**Požadavek zhotovitele na změnu č. 19**  
Projekt: **Karlovy Vary, Mlýnská kolonáda – dílčí úprava**  
Č. projektu: CZ.06.3.33/0.0/0.0/16\_037/0012812

Název části stavby dotčené změnou (včetně čísla SO): **Karlovy Vary, Mlýnská kolonáda – dílčí úprava**

# PŮDORYS 1. NADZEMNÍHO PODLAŽÍ

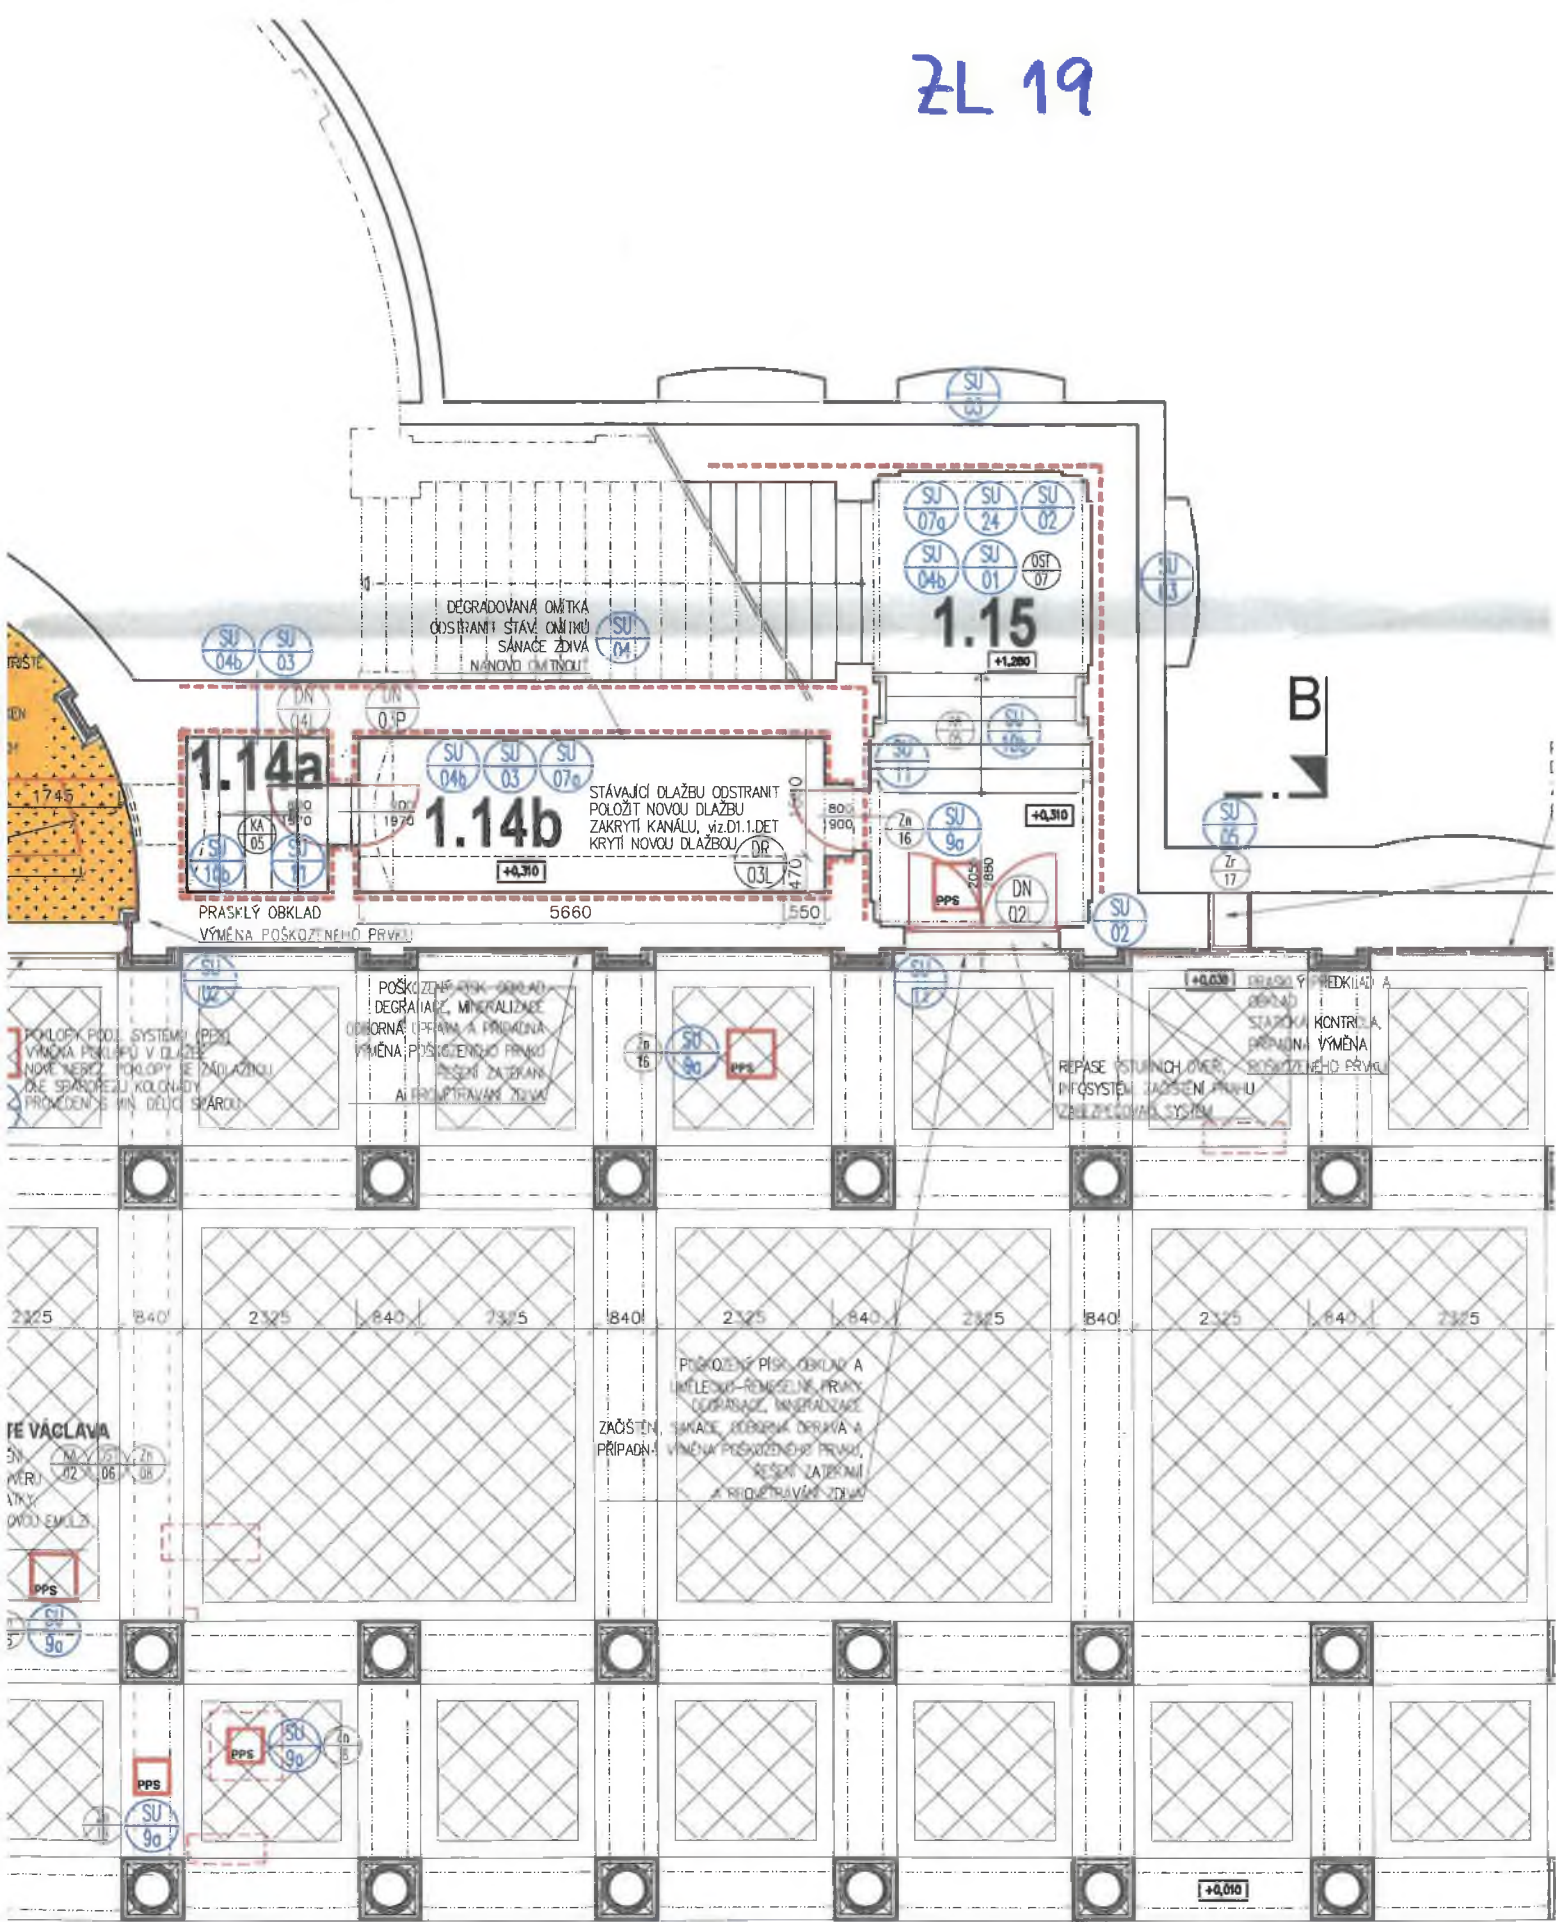
Nově bude v místnosti č.1.14b vytvořen průběžný servisovatelný revizní poklop v žárově zinkovaném plynotěsném provedení vč. nosné konstrukce. Podlaha nebude doplňována o novou kamennou dlažbu.

Po zprůchodnění odvodňovacího kanálu bylo zjištěno, že kanál je napojen odvodnění prostoru pod orchestřištěm a je nutno jej pravidelně čistit a revidovat. Z tohoto důvodu bude vyroben průběžný servisovatelný revizní poklop v žárově zinkovaném plynotěsném provedení vč. nosné konstrukce pro možnost pravidelné údržby a čištění kanálu. Současně nebude provedena nová kamenná dlažba v místnosti – místnost není exponovaná a nevyžaduje reprezentativní povrch podlahy.
